Bebauungsplan "Zwischen Markt-, Turm- und Marienstraße" in Winnenden

- Förmliche Beteiligung -

**Prüfung der abgegebenen Stellungnahmen
zum öffentlich ausgelegten Bebauungsplanentwurf vom 14.02.2022
in der Zeit vom 11.04.2022 bis 11.05.2022
gem. § 3 Abs. 2 und § 4 Abs. 2 BauGB**

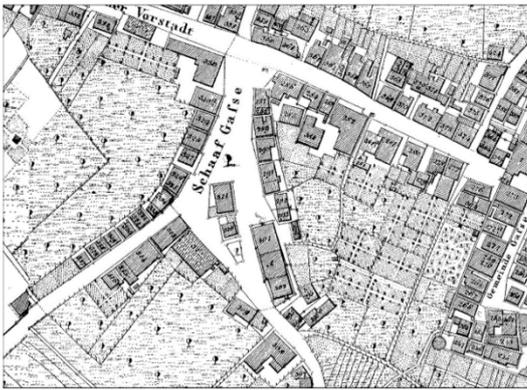
Nr.	Stellungnahme von	Prüfung der Stellungnahme
	<p>Gegen Ihren Bebauungsplan haben wir keine Einwände. Wir möchten jedoch auf folgendes hinweisen:</p> <p>Im Planbereich befinden sich als Telekommunikationslinie der Telekom ein Hausanschluss (siehe beigefügten Lageplan), die bei Baumaßnahmen gegebenenfalls gesichert werden muss.</p> <p>Bitte informieren Sie den Bauherrn, dass er sich im Fall des Rückbaus der bestehenden Hausanschlussleitung bzw. einer Anbindung der neuen Gebäude an die vorhandene Telekommunikationsinfrastruktur der Telekom rechtzeitig mit unserer Bauherren-Hotline (Tel. 0800 330 1903) in Verbindung setzen möchte, damit wir rechtzeitig vor der Ausschreibung unsere Planung und unser Leistungsverzeichnis erstellen und Absprachen bezüglich eines koordinierten, wirtschaftlichen Bauablaufs vornehmen können.</p> <p>Bei der Bauausführung ist darauf zu achten, dass Beschädigungen der vorhandenen Telekommunikationsanlagen vermieden werden. Es ist deshalb erforderlich, dass sich die Bauausführenden vor Beginn der Arbeiten über die Lage der zum Zeitpunkt der Bauausführung vorhandenen Telekommunikationslinien der Telekom informieren. Die Kabelschutzanweisung der Telekom sowie die Mindestabstände nach den geltenden Richtlinien sind zu beachten.</p> <p>Wir bitten Sie, die Ihnen überlassenen Planunterlagen nur für interne Zwecke zu benutzen und nicht an Dritte weiterzugeben.</p> <p>[...]</p>	<p>Die Stellungnahme wird zur Kenntnis genommen.</p> <p>Die Stellungnahme wird zur Kenntnis genommen.</p> <p>Die Stellungnahme wird zur Kenntnis genommen.</p>
